Q. 耐力壁の入力（長さ）について

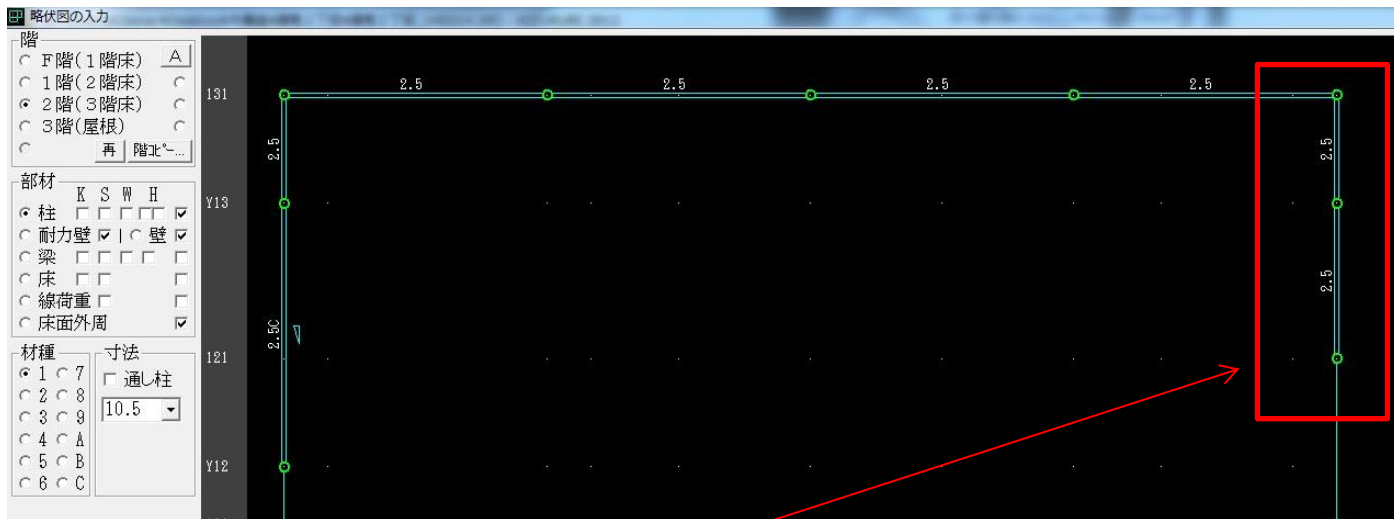
計算時、Warning メッセージで耐力壁面材が 600mm 以下と表示されますが、隣のグリッドと合わせて 600mm 以上となる場合、メッセージは無視して良いですか？

その通りです。柱間 455 の隣に連続して 145 以上の面材貼りが有る場合は、合計 600 以上と見ます。ただし、一般的には外部の面材でしょう。

連続する耐力壁（いずれも面材）の長さの合計が 600 以上ある場合は、質問にある Warning メッセージは無視しても支障ありません
